関原発第115号  
2022年5月30日

大飯発電所第4号機 化学体積制御設備配管改造工事に係る  
使用前確認申請書の記載内容変更について

2022年1月18日付け関原発第525号で申請しました大飯発電所第4号機化学体積制御設備配管改造工事に係る使用前確認申請書の記載内容を、別紙のとおり変更しましたので、実用発電用原子炉の設置、運転等に関する規則第15条第3項の規定により提出いたします。

工事の工程に関する説明書

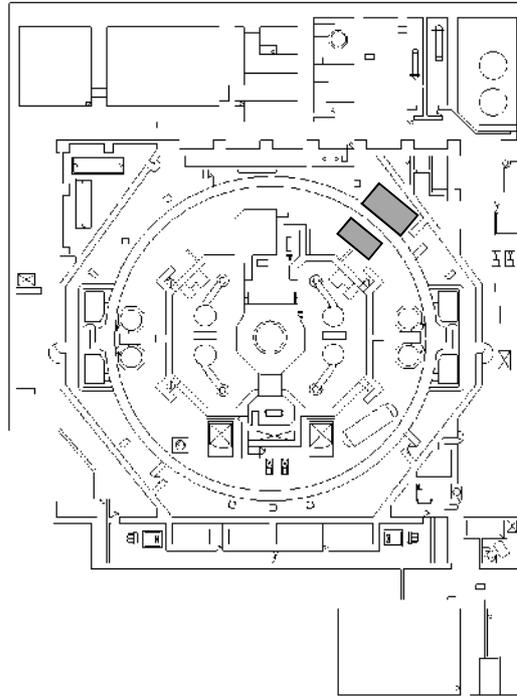
年月 項目	2022年						
	2月	3月	4月	5月	6月	7月	
発電用原子炉施設に係るもの 原子炉冷却系統施設（蒸気タービンに係るものを除く。） 化学体積制御設備 主配管			工事期間 				定格熱出力運転▼ 
		使用前事業者検査（表3-1） 				使用前事業者検査（表7） 	
					使用前事業者検査（表9）

年月 項目	2022年						
	2月	3月	4月	5月	6月	7月	
発電用原子炉施設に係るもの 原子炉冷却系統施設（蒸気タービンに係るものを除く。） 化学体積制御設備 主配管			工事期間				定格熱出力運転▼
		使用前事業者検査（表3-1）					
				使用前事業者検査（表7）			
				使用前事業者検査（表9）

管理区域検査場所図

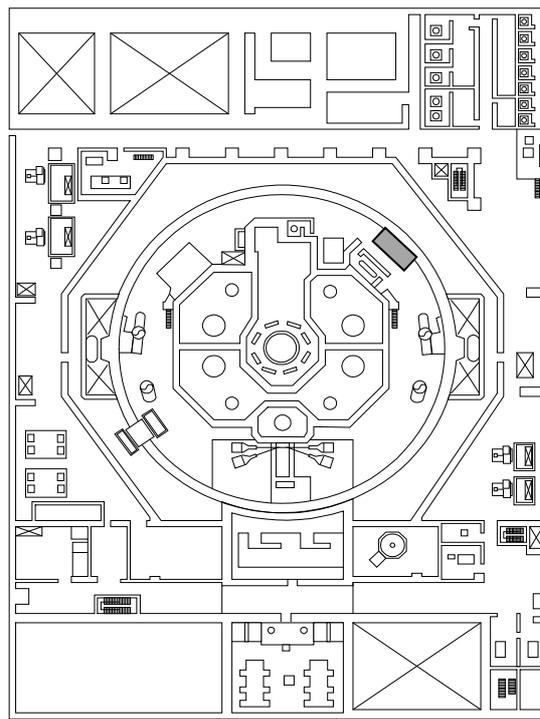
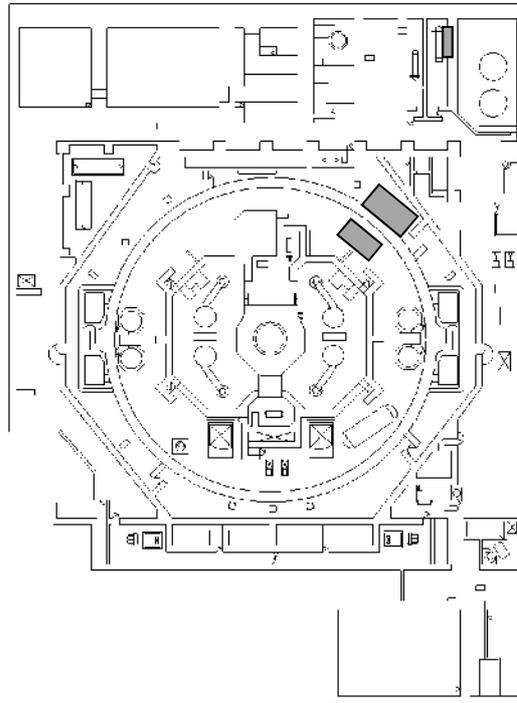
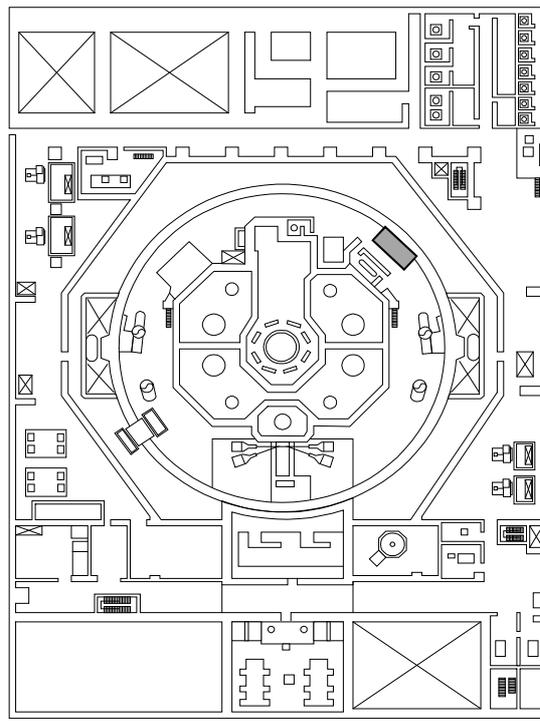
本変更に合わせて、「添付資料－1 工事の工程に関する説明書」について記載を変更する。また、「添付資料－2 工事の工程における放射線管理に関する説明書」について、記載を適正化する。
